第6章 烏丸地区の課題・問題点

図-8 阪急烏丸駅・地下鉄四条駅の課題・問題点マップ

図-9 道路などの課題・問題点マップ

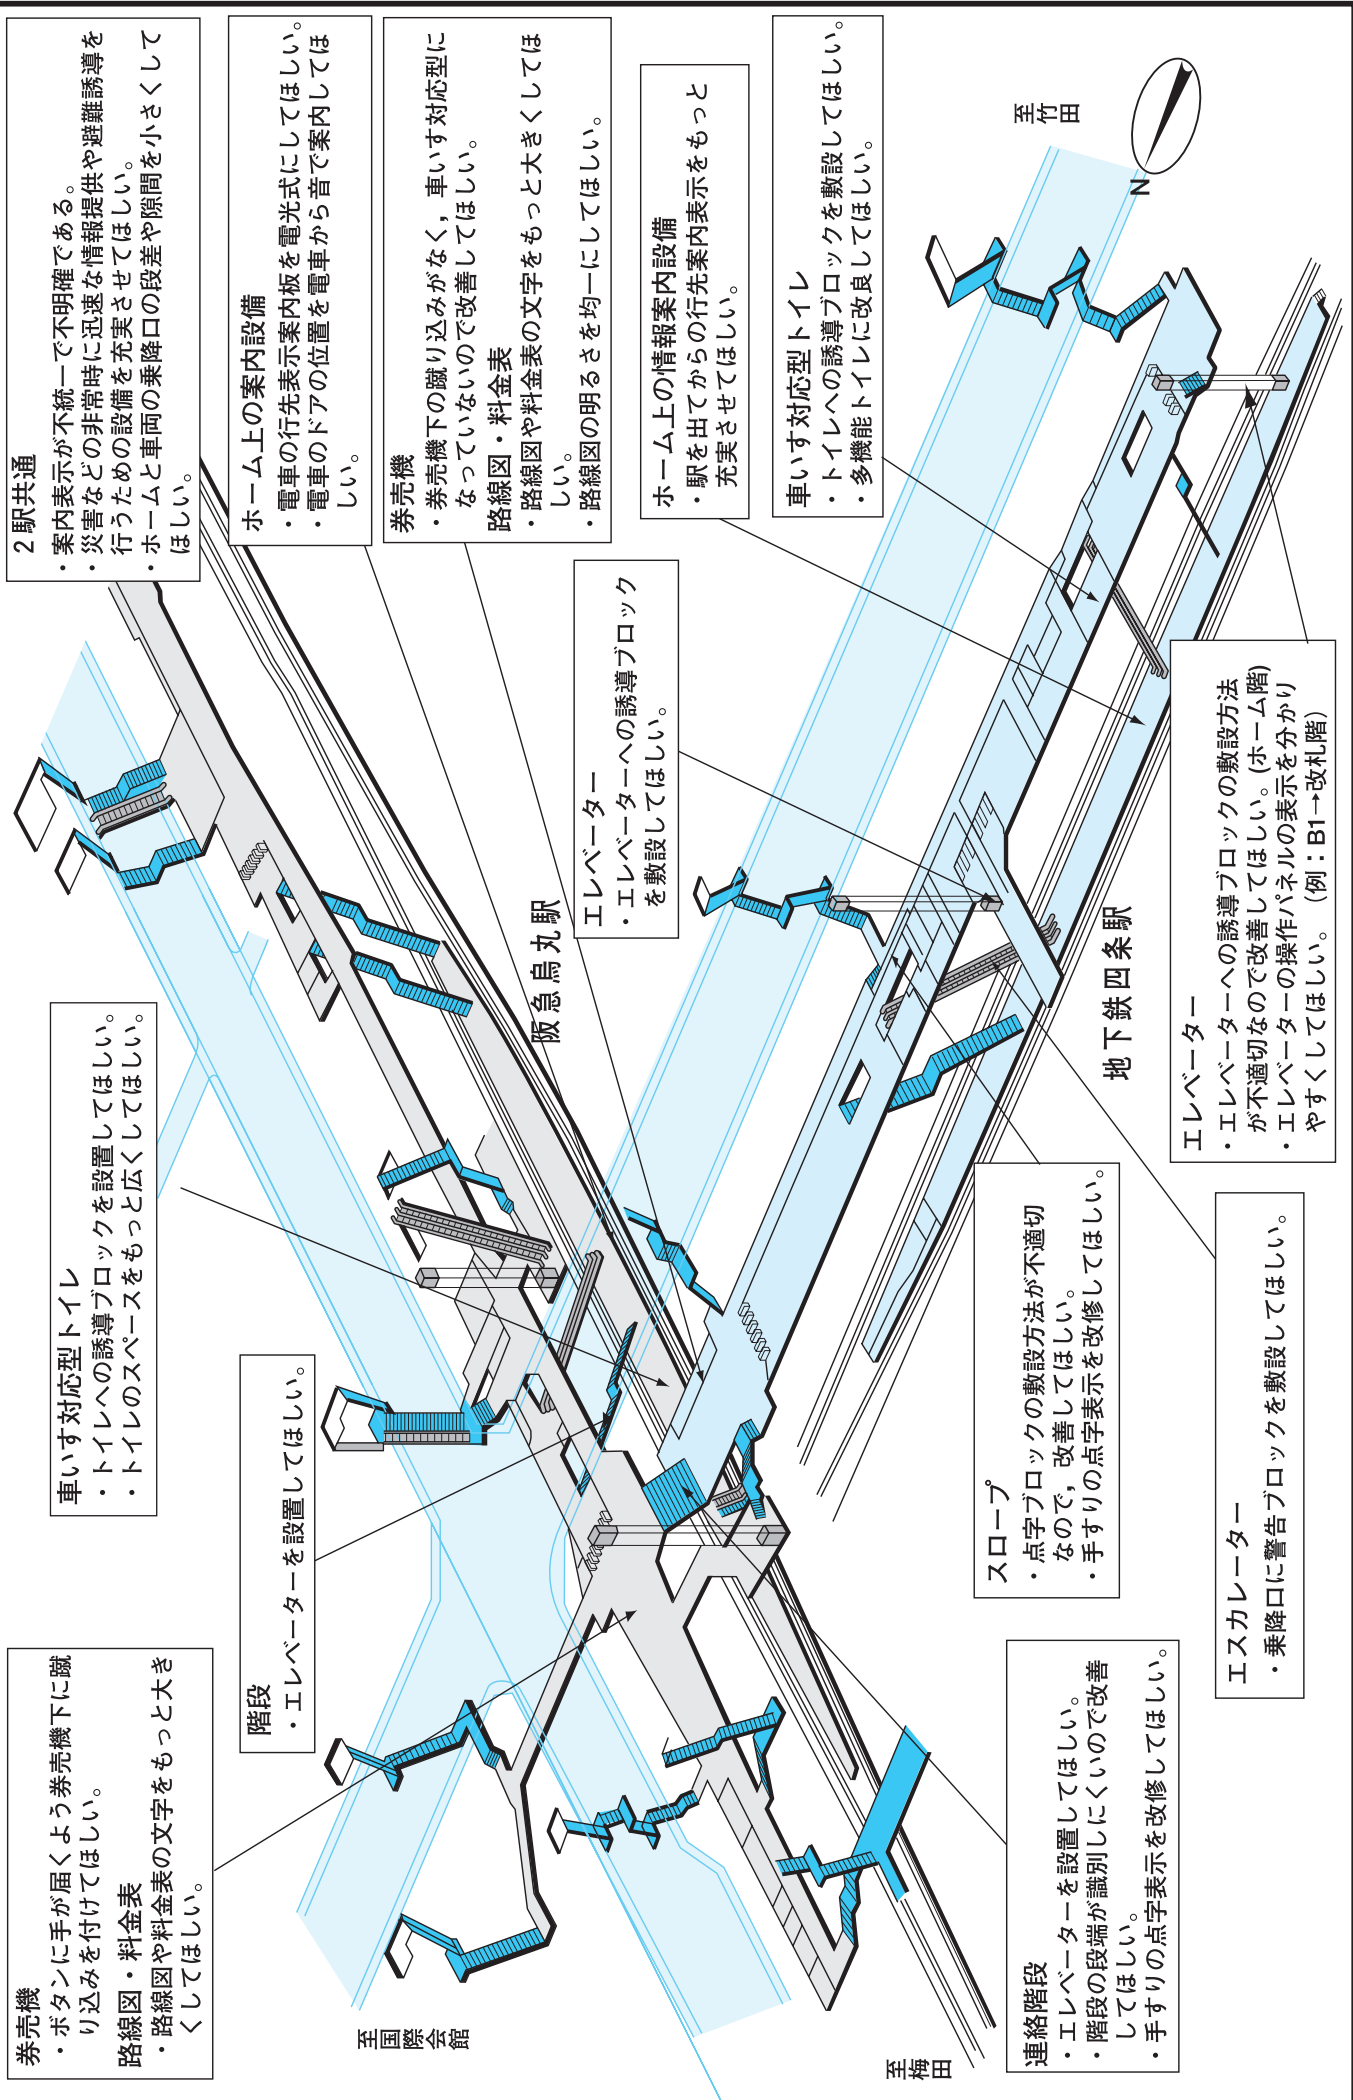
- ・ボタンに手が届くよう券売機下に蹴り込みを付けてほしい。
- ・路線図・料金表
- ・路線図や料金表の文字をもっと大きくしてほしい。

- ・トイレへの誘導ブロックを設置してほしい。
- ・トイレのスペースをもっと広くしてほしい。

- ・エレベーターを設置してほしい。

- ・電車の行先表示案内板を電光式にしてほしい。
- ・電車のドアの位置を電車から音で案内してほしい。

- ・券売機下の蹴り込みがなく、車いす対応型になっていないので改善してほしい。
- ・路線図・料金表
- ・路線図や料金表の文字をもっと大きくしてほしい。
- ・路線図の明るさを均一にしてほしい。

- ・駅を出てからの行先案内表示をもっと充実させてほしい。

- ・トイレへの誘導ブロックを敷設してほしい。
- ・多機能トイレに改良してほしい。

- ・エレベーターを設置してほしい。
- ・階段の段端が識別しにくいので改善してほしい。
- ・手すりの点字表示を改修してほしい。

- ・点字ブロックの敷設方法が不適切なので、改善してほしい。
- ・手すりの点字表示を改修してほしい。

- ・乗降口に警告ブロックを敷設してほしい。

- ・エレベーターへの誘導ブロックの敷設方法が不適切なので改善してほしい。(ホーム階)
- ・エレベーターの操作パネルの表示を分かりやすくしてほしい。(例：B1→改札階)

- ・エレベーターへの誘導ブロックを敷設してほしい。

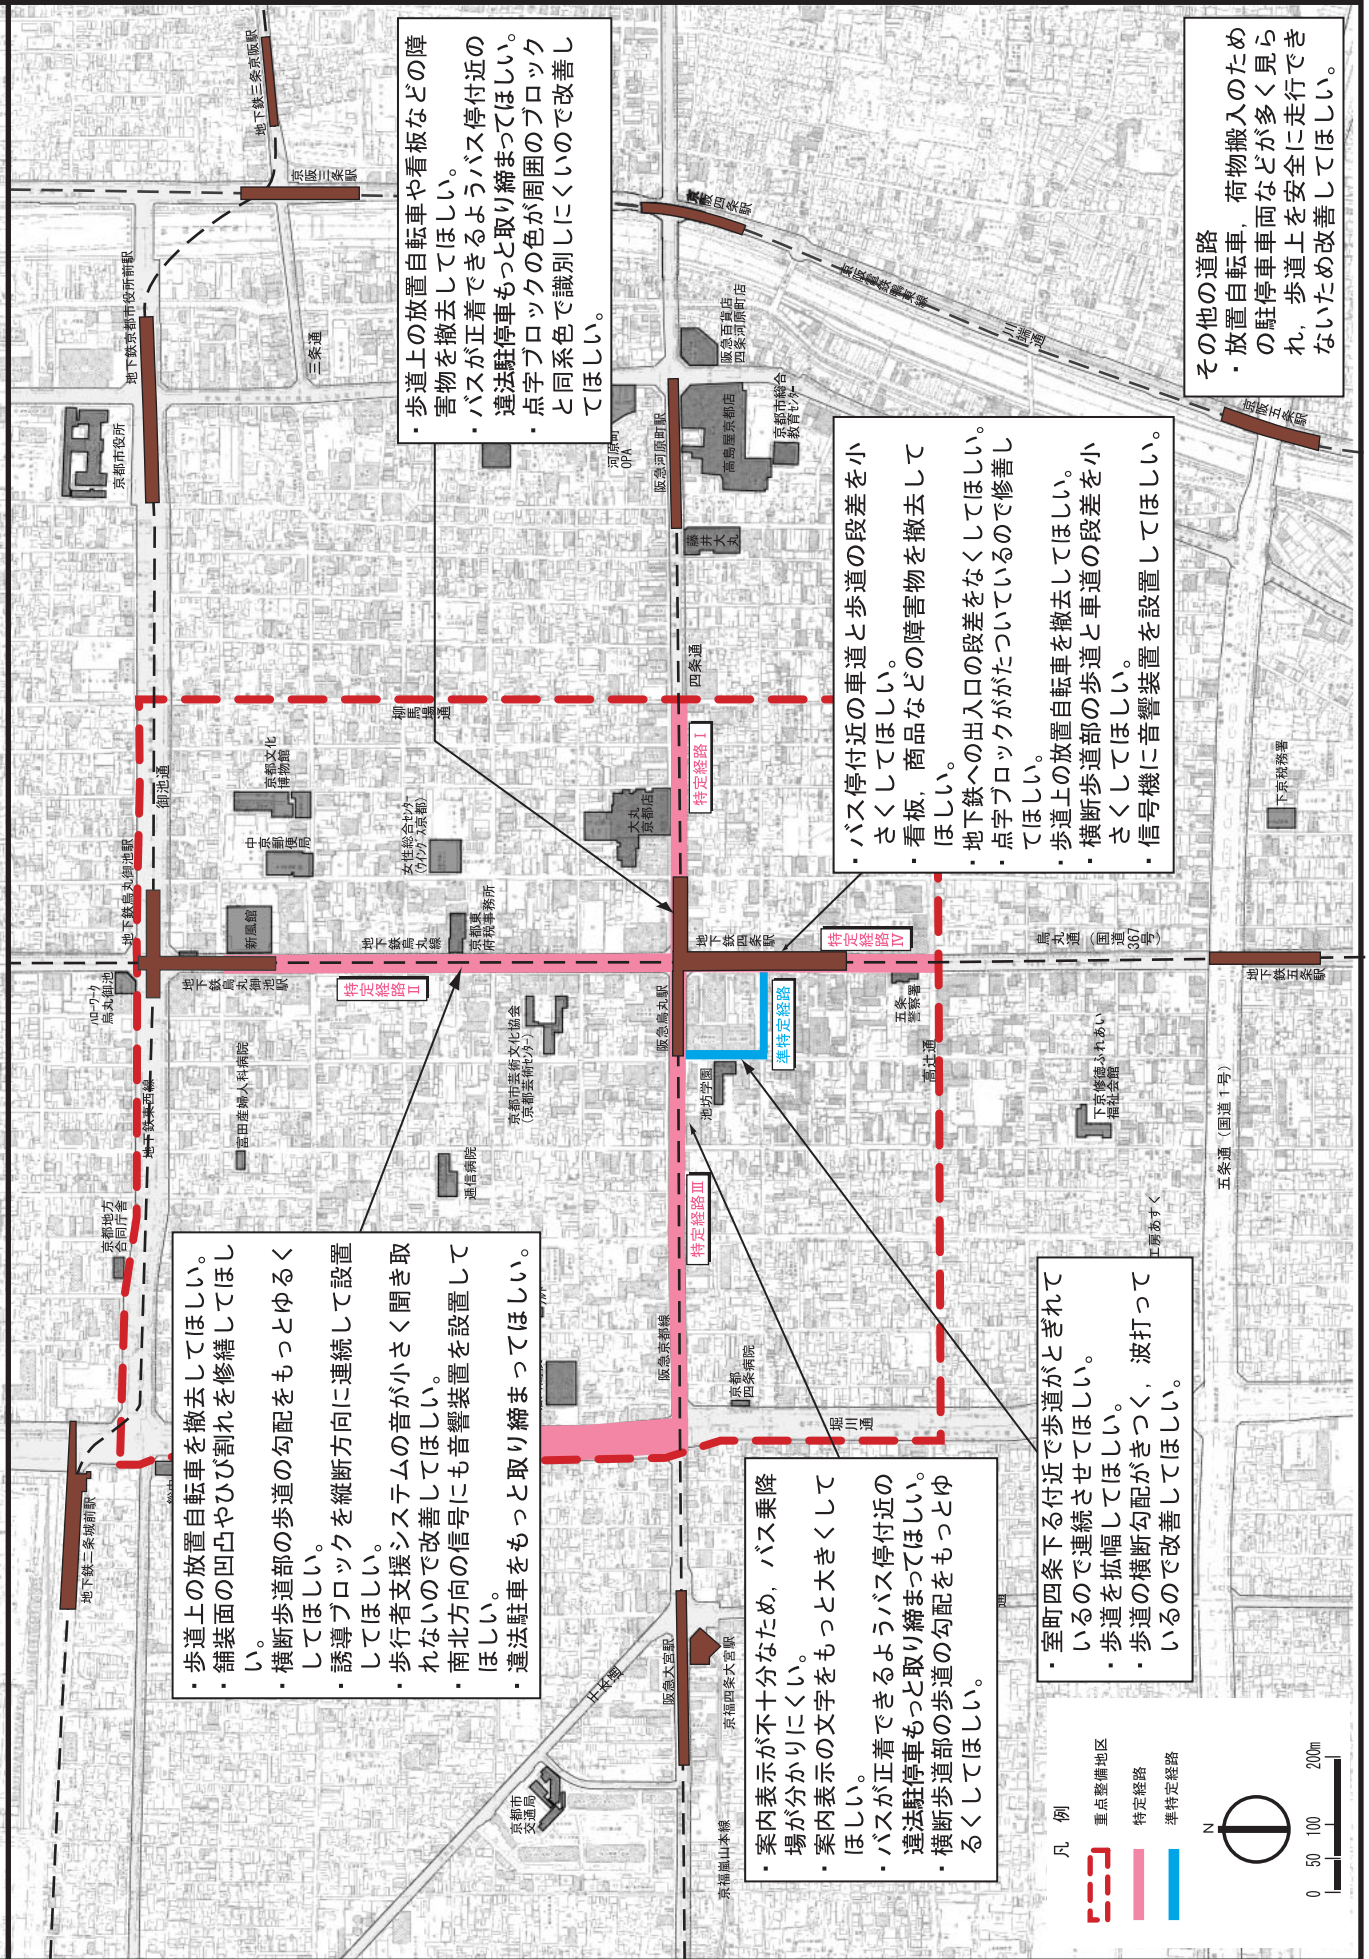
- ・歩道上の放置自転車や看板などの障害物を撤去してほしい。
- ・舗装面の凹凸やひび割れを修繕してほしい。
- ・横断歩道部の歩道の勾配をもっとゆるくしてほしい。
- ・誘導ブロックを縦断方向に連続して設置してほしい。
- ・歩行者支援システムの音が小さく聞き取れないので改善してほしい。
- ・南北方向の信号にも音響装置を設置してほしい。
- ・違法駐車をめんどりと取り締まってほしい。

- ・歩道上の放置自転車や看板などの障害物を撤去してほしい。
- ・バスが正着できるようバス停付近の違法駐停車めんどりと取り締まってほしい。
- ・点字ブロックの色が周囲のブロックと同系色で識別しにくいので改善してほしい。

- ・案内表示が不十分のため、バス乗降場が分かりにくい。
- ・案内表示の文字をもっと大きくしてほしい。
- ・バスが正着できるようバス停付近の違法駐停車めんどりと取り締まってほしい。
- ・横断歩道部の歩道の勾配をもっとゆるくしてほしい。

- ・バス停付近の車道と歩道の段差を小さくしてほしい。
- ・看板、商品などの障害物を撤去してほしい。
- ・地下鉄への出入口の段差をなくしてほしい。
- ・点字ブロックがたついているので修繕してほしい。
- ・横断歩道部の歩道と車道の段差を小さくしてほしい。
- ・信号機に音響装置を設置してほしい。

- ・室町四条下る付近で歩道がとぎれているので連続させてほしい。
- ・歩道を拡幅してほしい。
- ・歩道の横断勾配がきつくと、波打っているのを改善してほしい。

- ・放置自転車、荷物搬入のための駐停車車両などが多く見られ、歩道上を安全に走行できないため改善してほしい。
